浜岡原子力発電所 震源を特定せず策定する地震動について (コメント回答)

2023年5月22日

2022年4月15日 第1041回審査会合及び

2023年2月24日 第1117回審査会合コメント及び回答概要一覧

標準応答スペクトルに係る補正申請（2021年12月）からの変更について （概要）

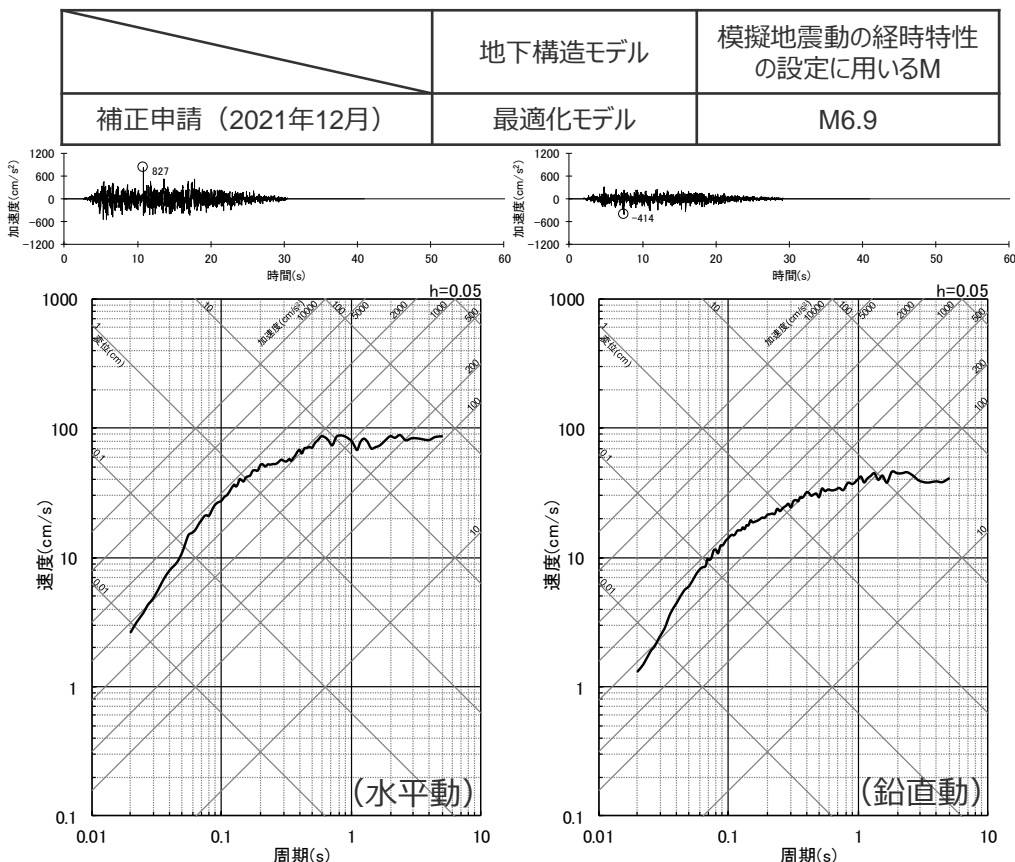
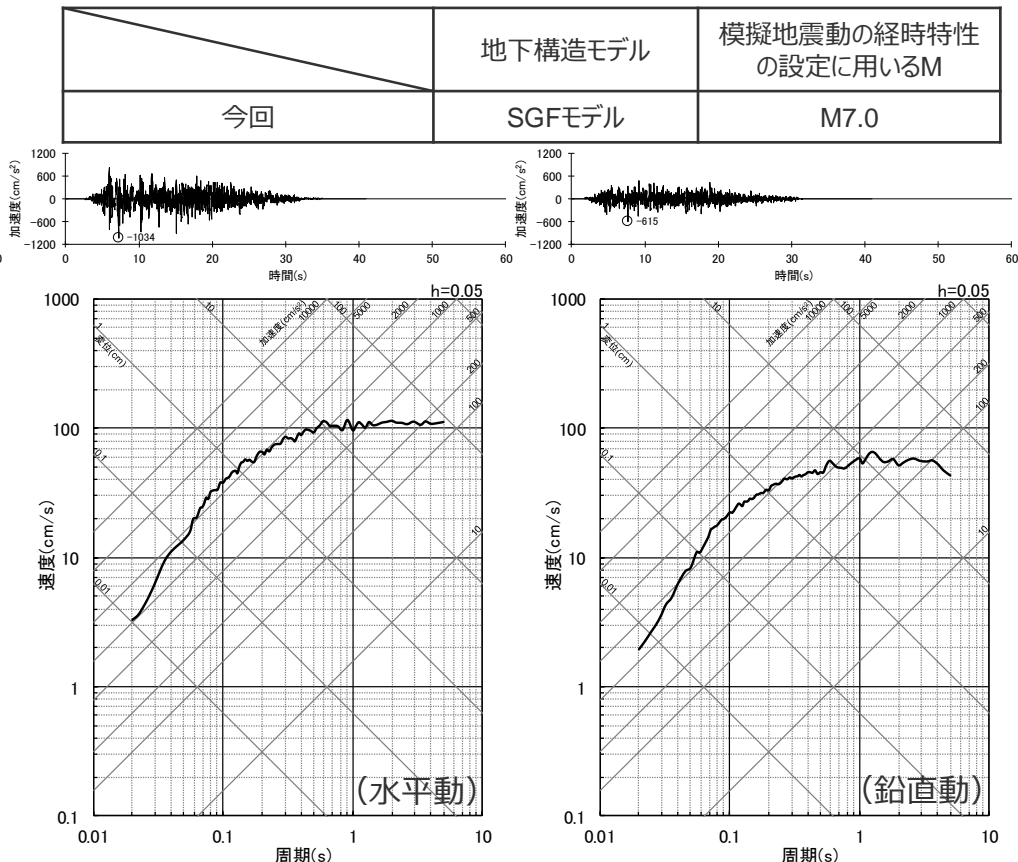
No.	コメント	回答概要	ページ
1	<p>震源を特定せず策定する地震動の標準応答スペクトルに基づく地震動に関する補正申請において、断層モデルを用いた手法による地震動評価で用いる地下構造モデルとは異なる地下構造モデルが用いられているが、先行サイトの審査でもコメントしているとおりその理由の説明が必要であり、地下構造モデルの審査以降に相応な調査や検討、分析の追加が新たに行われてなければ地下構造モデルを新たに設定する妥当性が言えないこと、もし新たなデータや知見が得られたことにより新しく設定した地下構造モデルを用いるということであれば、これまで審査してきた断層モデルを用いた手法の地下構造モデルや地震動評価結果についても再度審査する必要が生じ、審査の長期化に繋がる部分もあることも踏まえて、標準応答スペクトルに基づく地震動の評価方針を説明すること。</p>	<p>標準応答スペクトルに基づく地震動の評価方針については、標準応答スペクトルに基づく地震動の評価に用いる地下構造モデルについて、補正申請から変更し、断層モデルを用いた手法による地震動評価の統計的グリーン関数法で用いた地下構造モデル（SGFモデル）と同じものを用いることとする。</p> <p>また、先行サイトの審査を踏まえ、標準応答スペクトルに基づく地震動の評価に用いる模擬地震動についても、補正申請から変更し、振幅包絡線の経時変化をM7.0で設定して作成することとする。</p>	<p>第1117回 審査会合で 回答済</p>
2	<p>震源を特定せず策定する地震動でも、S波低速度層による地震動の増幅を考慮した地震動評価を行うこと。その際には、どの程度の増幅の考慮が必要かについても検討したうえで、反映方法を説明すること。</p>	<p>「標準応答スペクトルに基づく地震動」及び「2004年北海道留萌支庁南部の地震の基盤地震動に基づく地震動」について、S波低速度層による地震動の増幅を考慮することとし、「敷地ごとに震源を特定して策定する地震動」の断層モデルを用いた手法と同じ増幅係数を用いて地震動の顕著な増幅を考慮する地震動評価を行う。</p>	<p>p.5,6,11~13, 38,49~56, 118~125, 168,170, 172~177</p>

- 標準応答スペクトルに基づく地震動の評価に用いる地下構造モデルについて、補正申請（2021年12月）では、**敷地の地震観測記録に基づき最適化して設定した地下構造モデル（最適化モデル）**を用いたが、第1041回審査会合コメント及び先行サイトの審査を踏まえ、**断層モデルを用いた手法による地震動評価で用いた地下構造モデル（SGFモデル）と同じもの**を用いることに変更。
- また、標準応答スペクトルに基づく地震動の評価に用いる模擬地震動について、補正申請（2021年12月）では、**振幅包絡線の経時変化をM6.9で設定して作成**していたが、先行サイトの審査を踏まえ、**振幅包絡線の経時変化をM7.0で設定して作成**することに変更。

＜標準応答スペクトルに基づく地震動（補正申請（2021年12月））
（上図：加速度時刻歴波形、下図：応答スペクトル）＞

＜標準応答スペクトルに基づく地震動（今回）
（上図：加速度時刻歴波形、下図：応答スペクトル）＞
